JUNTA DE ACLARACIONES
A las bases del concurso NO. SCOP-LPN-040-2019

ACTA QUE SE FORMULA CON MOTIVO DE LA JUNTA DE ACLARACIONES A LAS BASES DEL CONCURSO POR LICITACIÓN PÚBLICA NACIONAL No. SCOP-LPN-040-2019 REFERENTE AL PROYECTO LLAVE EN MANO PARA LA REMODELACIÓN Y AMPLIACIÓN DEL ÁREA DE TELETERAPIA, CIRUGÍA Y C.E. Y E. DEL CENTRO ESTATAL DE CANCEROLOGÍA DE CHIHUAHUA, CHIHUAHUA, UBICADA EN CALLE EJERCITO MEXICANO No. 3700, ZONA CENTRO, C.P.31000, CHIHUAHUA, CHIH.

OBJETO: Dejar constancia de la celebración de la Junta de Aclaraciones a las Bases de Licitación según el Concurso No. **SCOP-LPN-040-2019**.

ORIENTACIÓN:  CLAVE DE PLANO:
ARQ-01

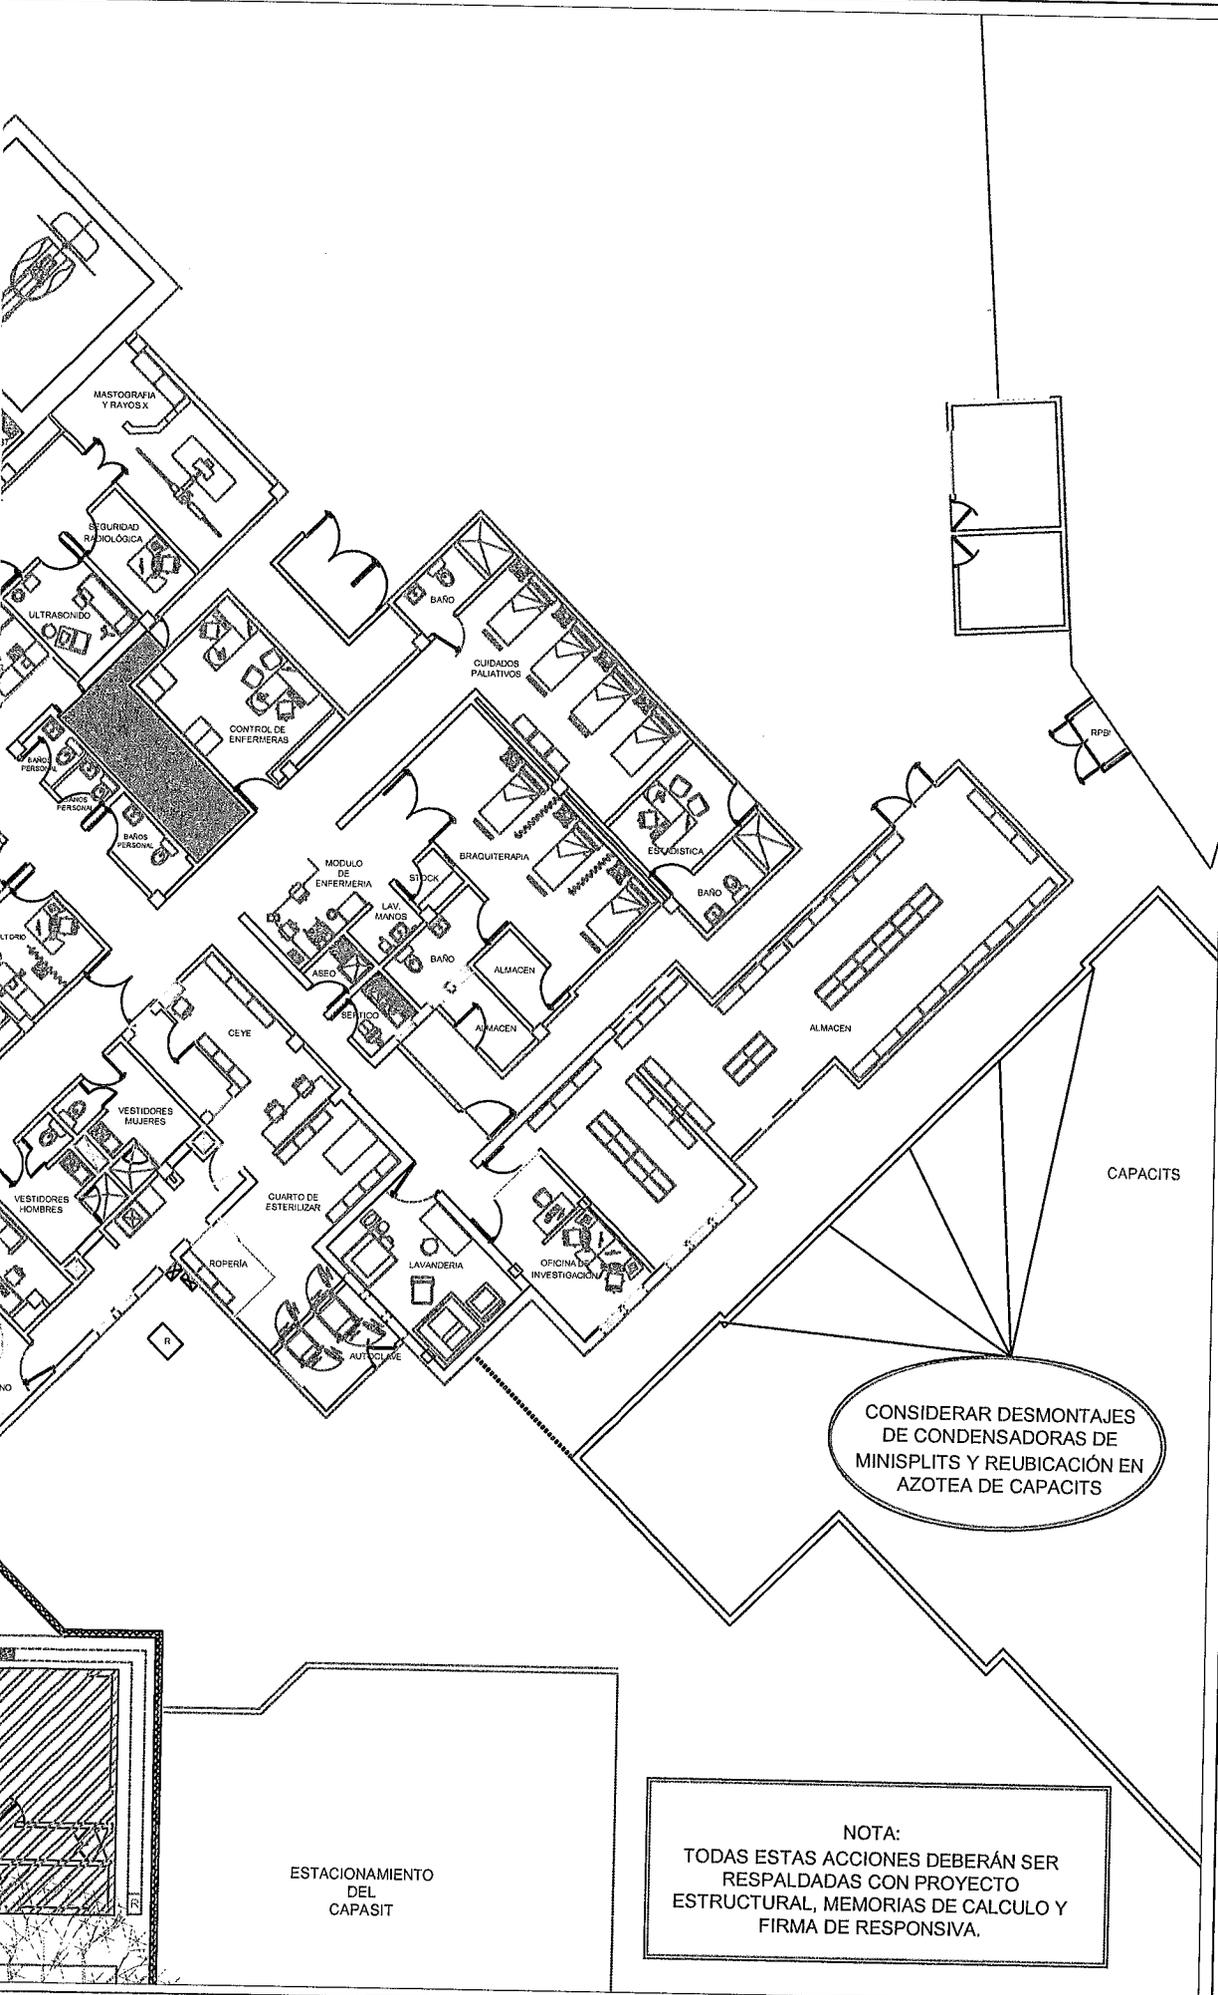
3. PREGUNTAS RELACIONADAS CON ARQ-01 PLANTA ARQUITECTONICA.

P30.- Se solicita amablemente a la convocante se indique el espacio disponible y ubicación para el diseño del cuarto que contendrá la sub-estación eléctrica.

P31.- Se entiende que los espesores mostrados en el plano coinciden con una memoria analítica avalada por la CNSNS, ¿es correcta nuestra apreciación?

De ser así, se solicita amablemente a la convocante se proporcionen los espesores de los muros, incluyendo cortes (techo), así como especificaciones de la puerta de acuerdo a dichos cálculos.

R30.- Se anexa en el plano para que forme parte integrante de la presente acta en medio magnético.

R31.- No, Se proporcionan planos del bunker, los cuales se consideran preliminares y son los que están en evaluación en la CNSNS. Tan pronto se tenga la licencia de construcción, se les hará llegar planos definitivos.

ORIENTACION
 CLAVE DE PLANO
EA-01

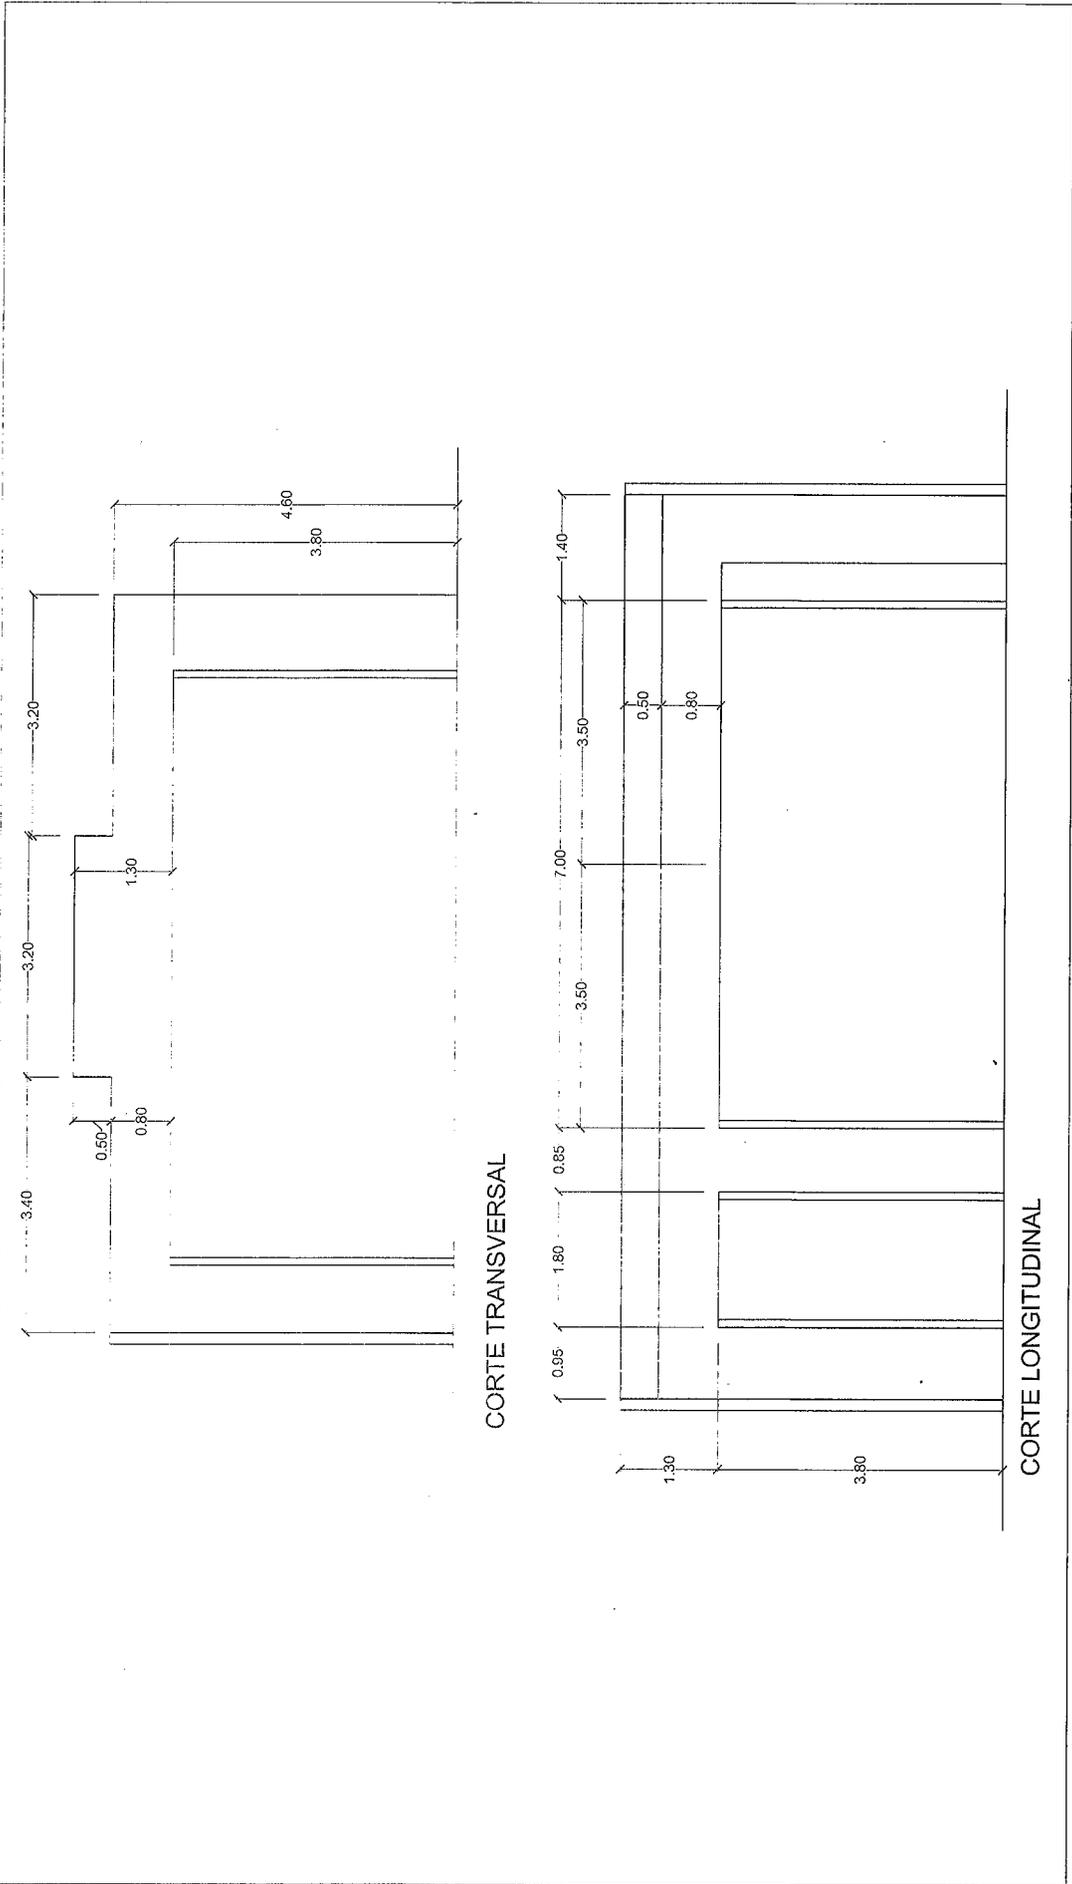
P20.- punto 8. OBLIGACIONES DEL CONTRATISTA. Página 33 Dice párrafo: "Construcción. Generalidades: Es responsabilidad del Contratista, que en su propuesta se incluyan todas las consideraciones y previsiones necesarias que garanticen la ejecución del alcance íntegro de sus trabajos de acuerdo a los planos autorizados." Se solicita amablemente a la convocante se proporcione el plano del estado actual de las instalaciones para cotizar las demoliciones requeridas.

R20.- Se anexa plano de estado actual.

PLANTA ARQUITECTÓNICA BUNKER

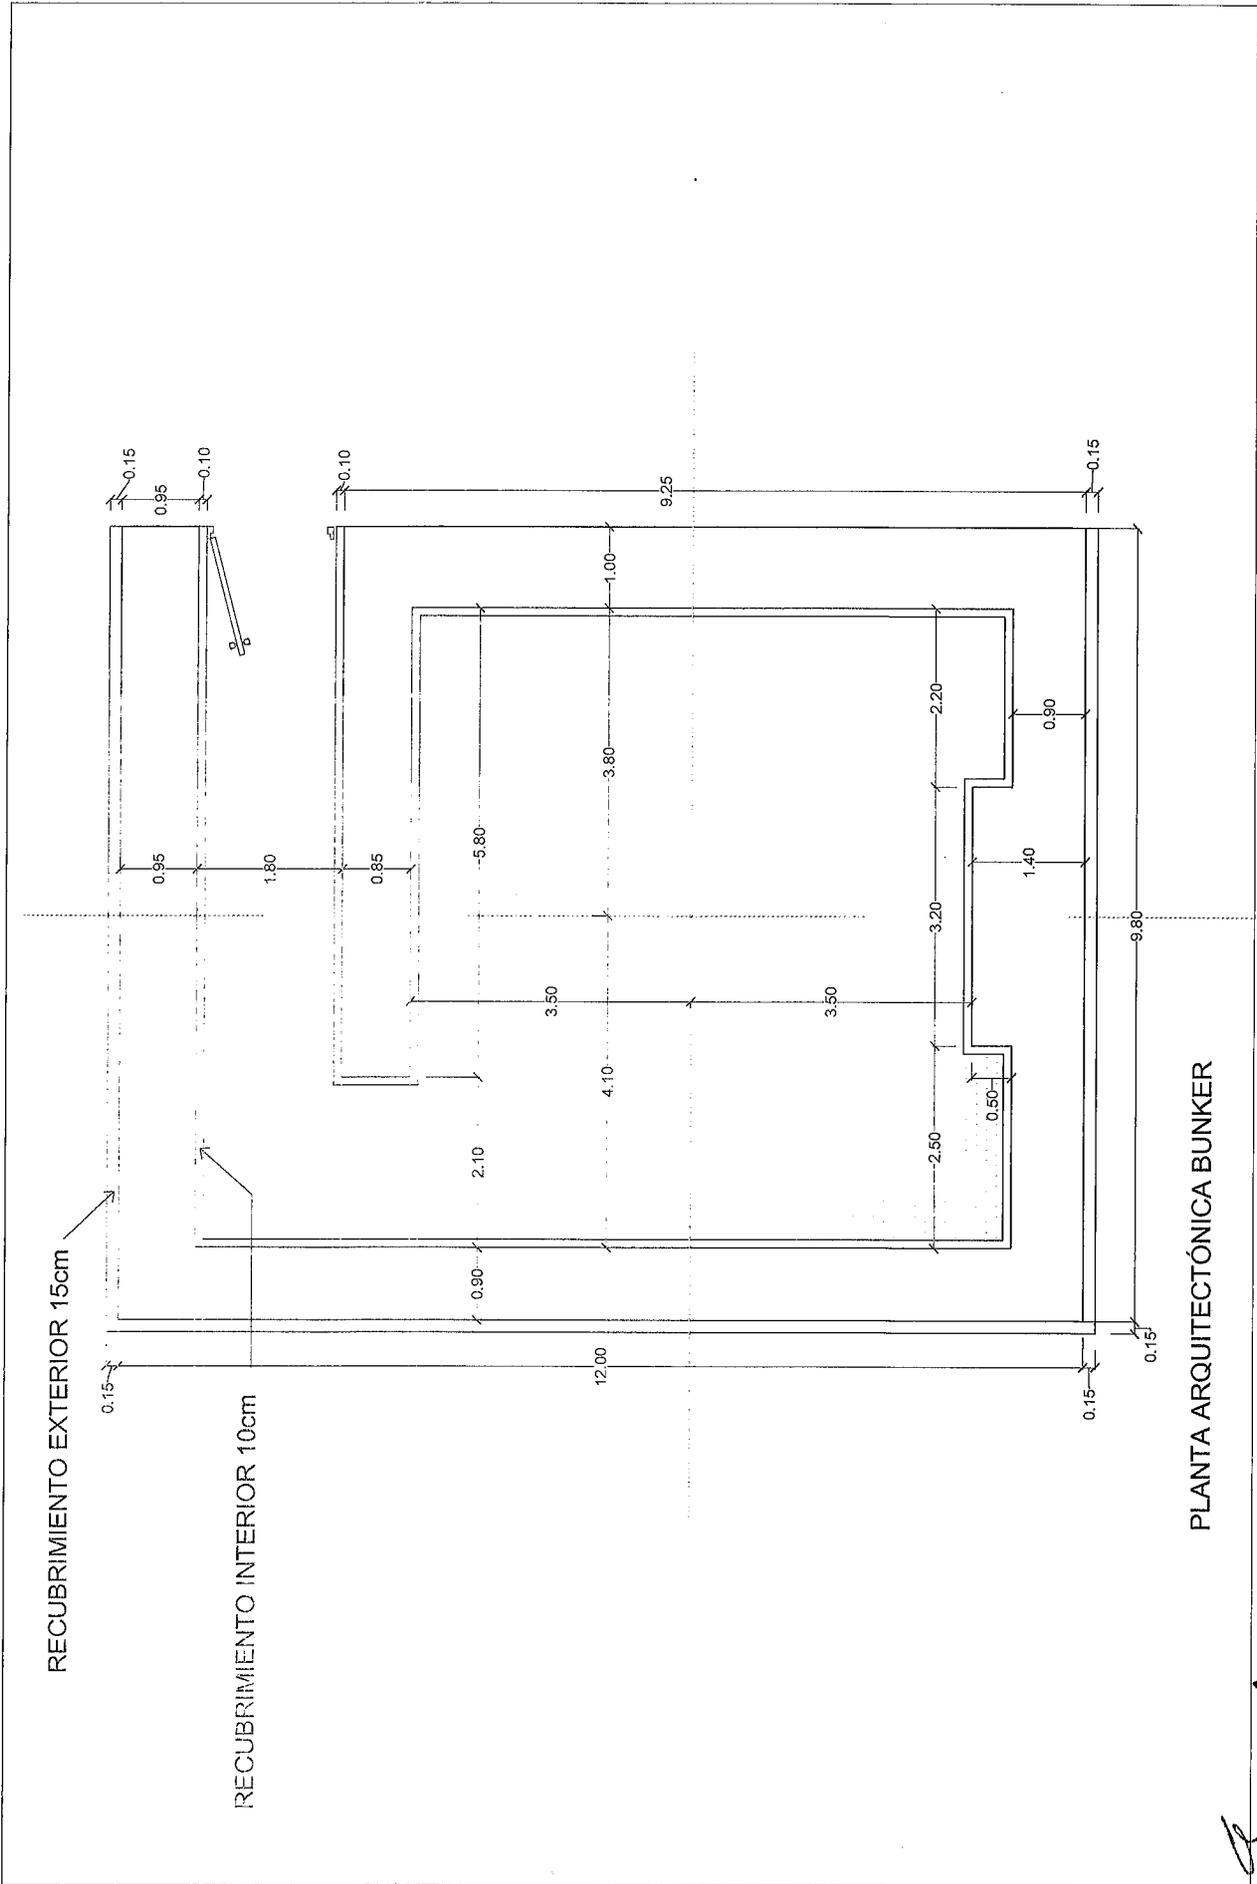
P12.- Punto 4. Descripción de los trabajos. Página 24 Dice Párrafo: "El Bunker deberá ser construido con bloques prefabricados de muy alta densidad que permita una instalación en un solo nivel y completamente modular y que el blindaje propuesto garantice la mayor efectividad de protección contra la radiación" Se solicita amablemente a la convocante se proporcionen los espesores y/o cálculos para el blindaje propuesto de modo que se puedan cotizar los trabajos y materiales.

R12.- Se anexa plano que considera los espesores de los muros y del techo utilizando ladrillos de alta densidad (4 gr/cm³). Estos espesores son preliminares ya que la licencia de construcción está en evaluación en la CNSNS. Tan pronto se tenga la licencia por parte de la CNSNS, se les actualizara los planos correspondientes
